ZUID-WEST 380 KV OOST – WIJZIGINGSBESLUIT 2

inpassingsplan

14 april 2025

DATUM	14 april 2025
KENMERK	NL.IMRO.0000.EZip15ZW380oostWB2-3000
PROJECT	Inpassingsplan Zuid-West 380 kV Oost wijzigingsbesluit 2
OPDRACHTGEVER	Ministerie van Klimaat en Groene Groei Ministerie van Volkshuisvesting en Ruimtelijke Ordening
AUTEUR	Rho Adviseurs B.V.
STATUS	Vastgesteld

Tekenschaal 1:10.000
Wijzigingslocatie betoncentrale West-Brabant bouwaanduiding toegevoegd,
begrenzing Leiding - Hoogspanningsverbinding 380 kV en plangrens thv betoncentrale aangepast

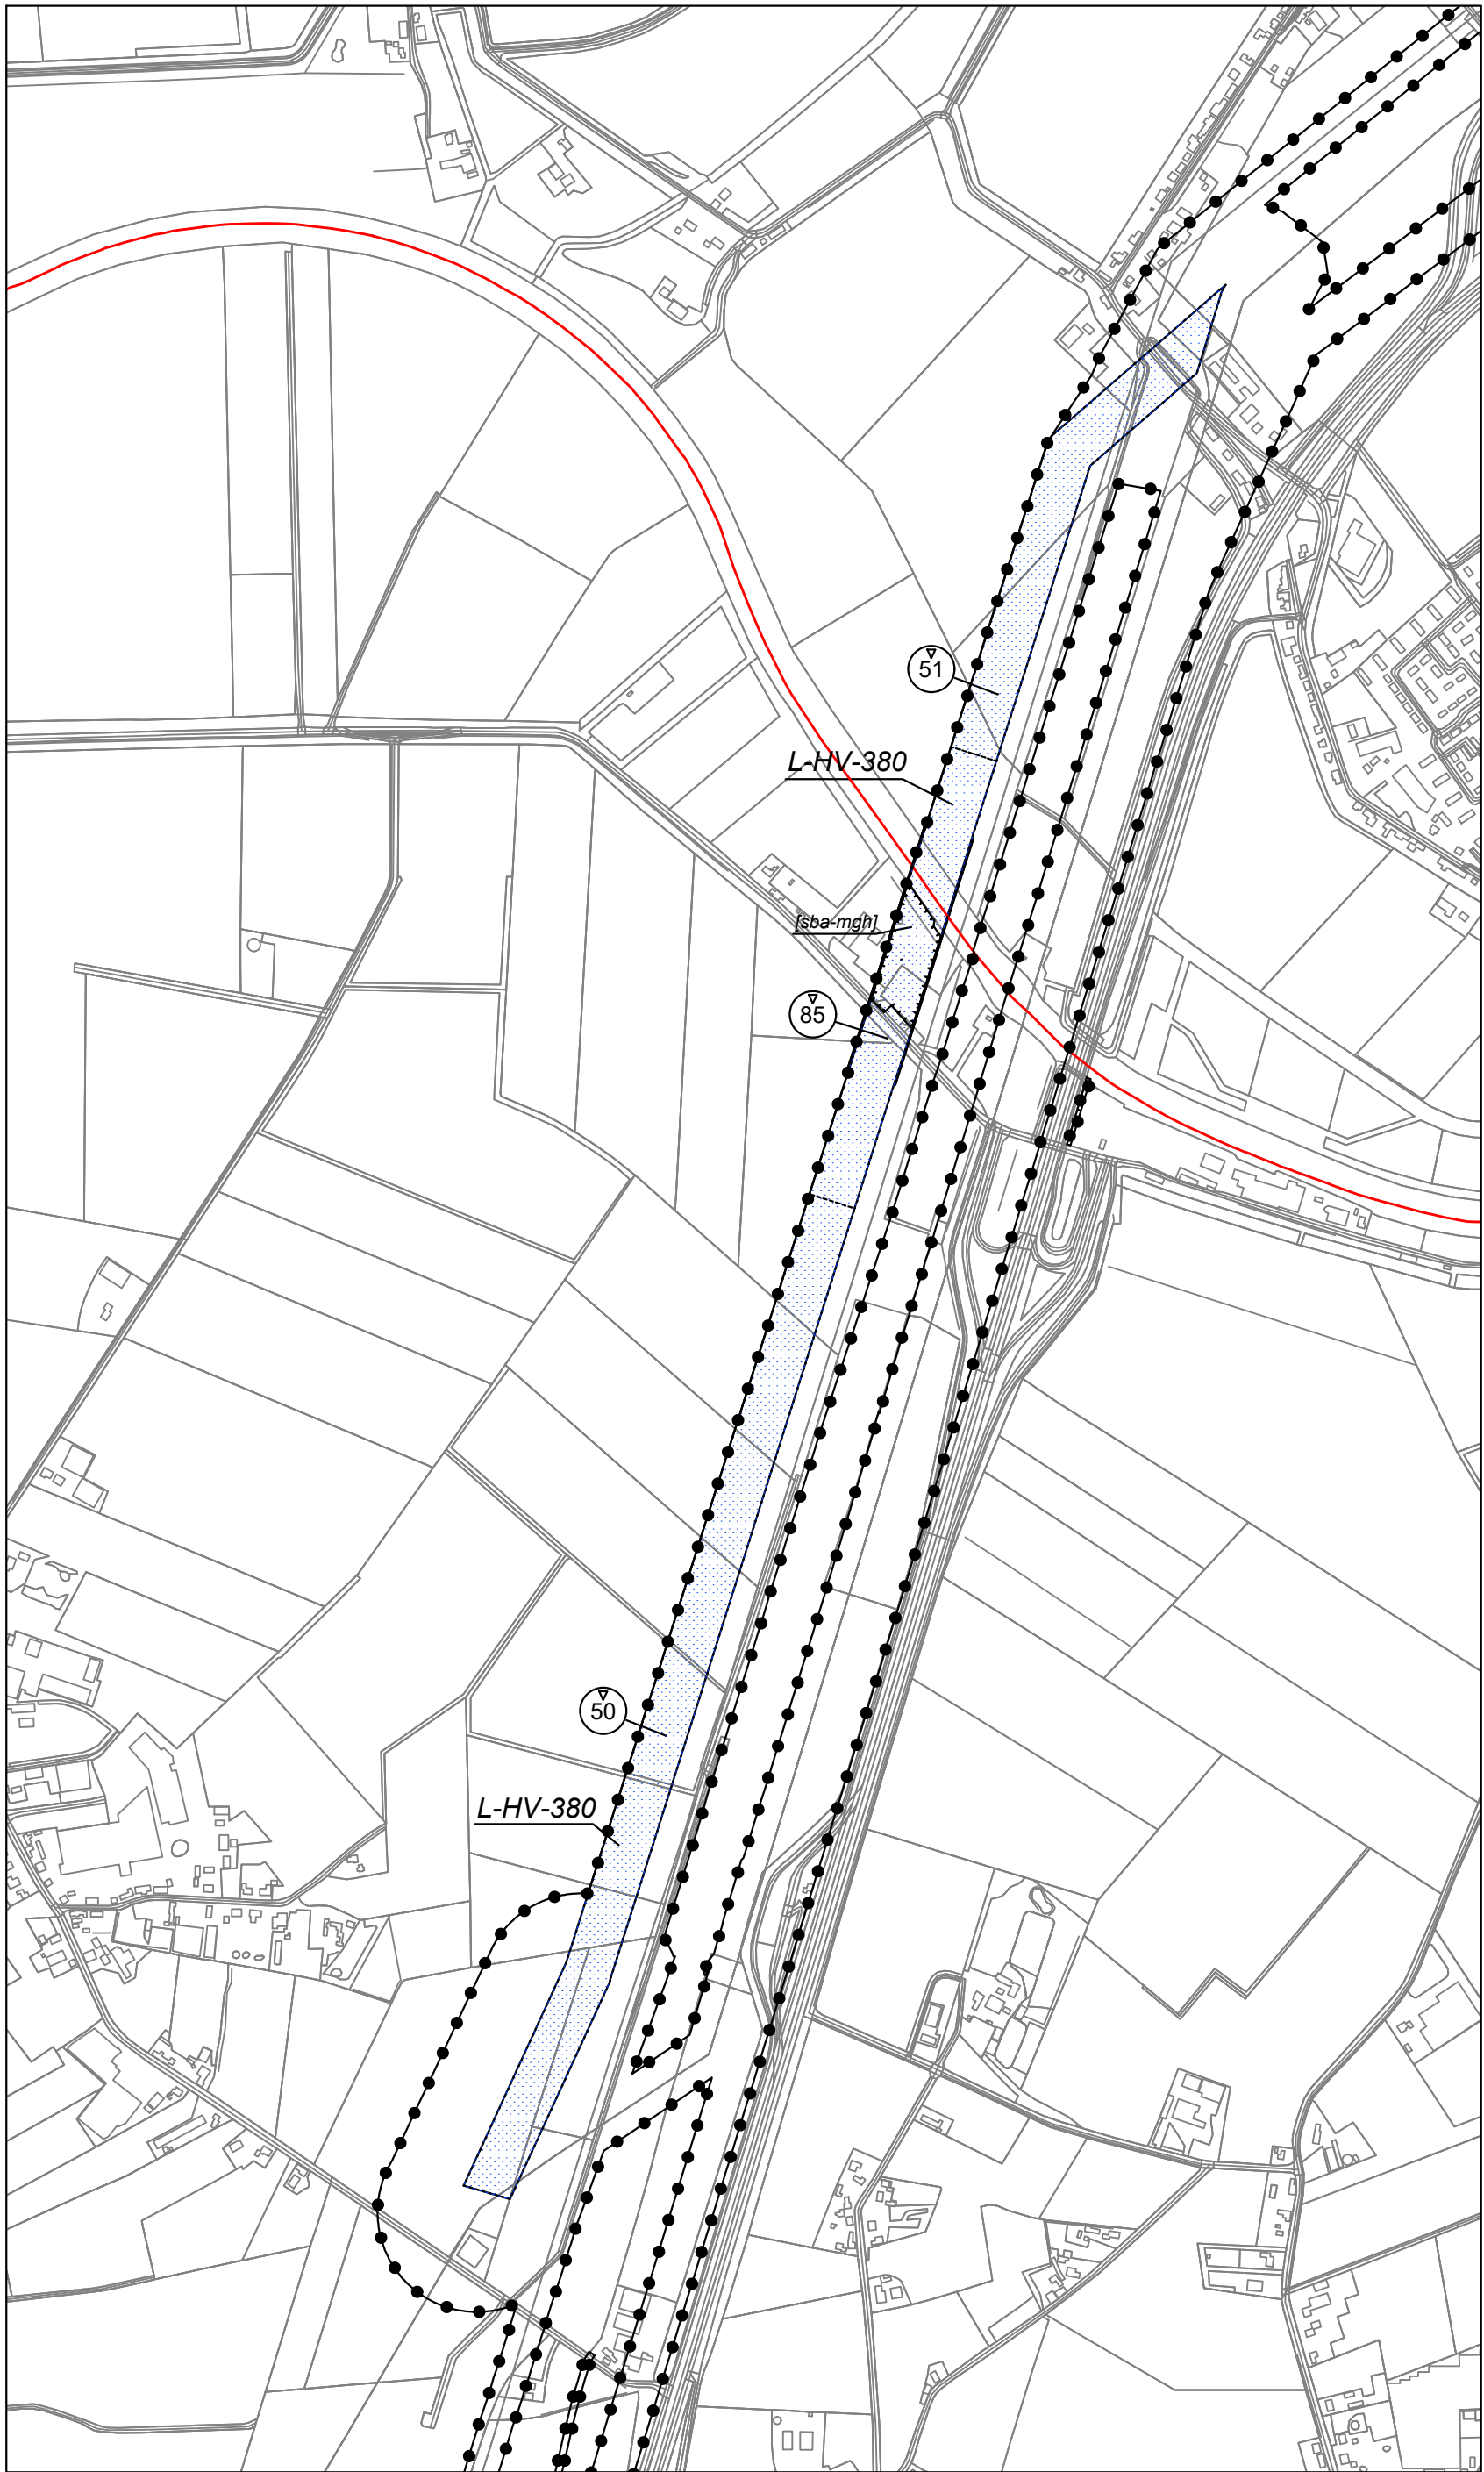
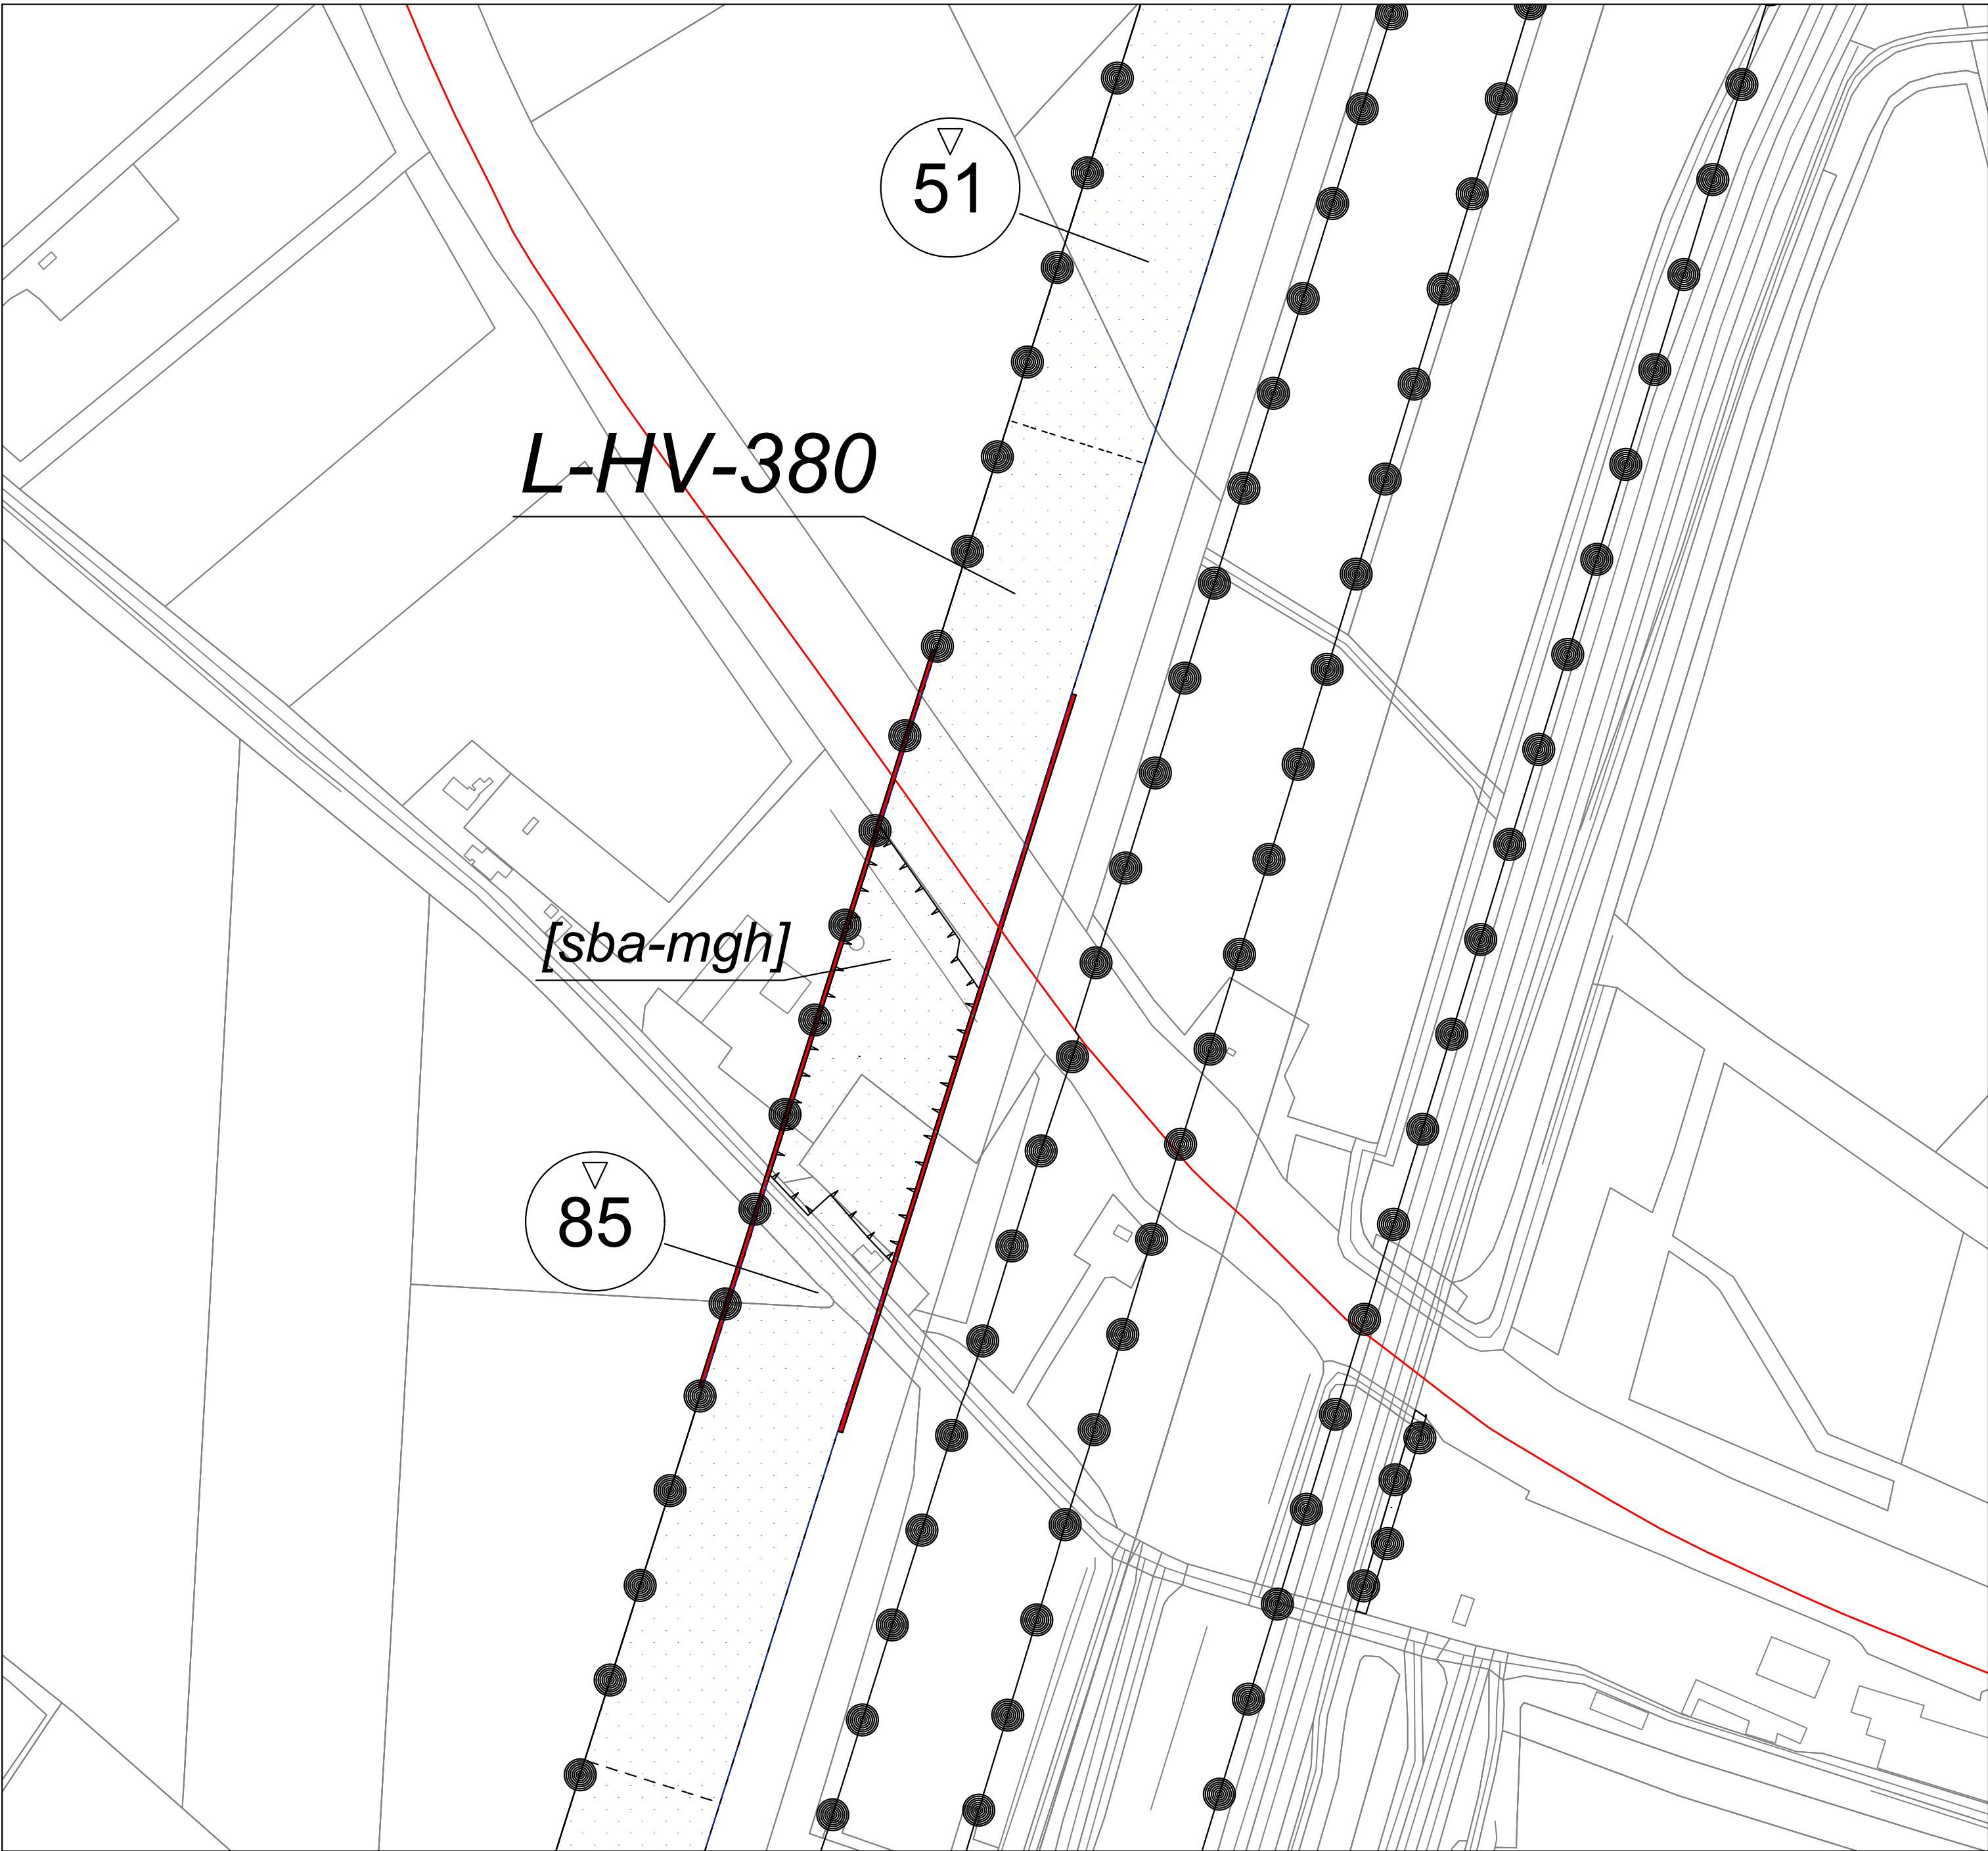
Tekenschaal 1:2500
Wijzigingslocatie betoncentrale West-Brabant bouwaanduiding toegevoegd,
begrenzing Leiding - Hoogspanningsverbinding 380 kV en plangrens thv betoncentrale aangepast

De 48,25 meter minimale geleiderhoogte ten opzichte van NAP ter plaatse van het perceel van de betoncentrale, wordt met het herstelbesluit vastgelegd in een planregel en op de verbeelding bij het inpassingsplan. Hiermee is planologisch geborgd dat voor de betoncentrale een vrije werkhoogte van 40 meter ten opzichte van het maaiveld beschikbaar is om de huidige bedrijfsvoering voort te zetten. De betoncentrale heeft in haar beroepschrift aangegeven dat een vrije hoogte van 40 meter voldoende is voor het reguliere onderhoud van de betoncentrale, zie ook eindnoot 4. Een bijkomstigheid bij het strakker inhangen van de geleiders tussen de masten 71N en 72N, is dat ook de planzone smaller wordt. Een deel van de planzone wordt versmald van 38 meter uit het hart (76 meter totaal) naar 36 meter uit het hart (72 meter in totaal). De verbeelding bij het inpassingsplan is hierop aangepast.

7. de hoogte van de geleiders ter plaatse van de specifieke bouwaanduiding 'minimale geleiderhoogte' bedraagt ten minste 48,25 meter boven NAP.
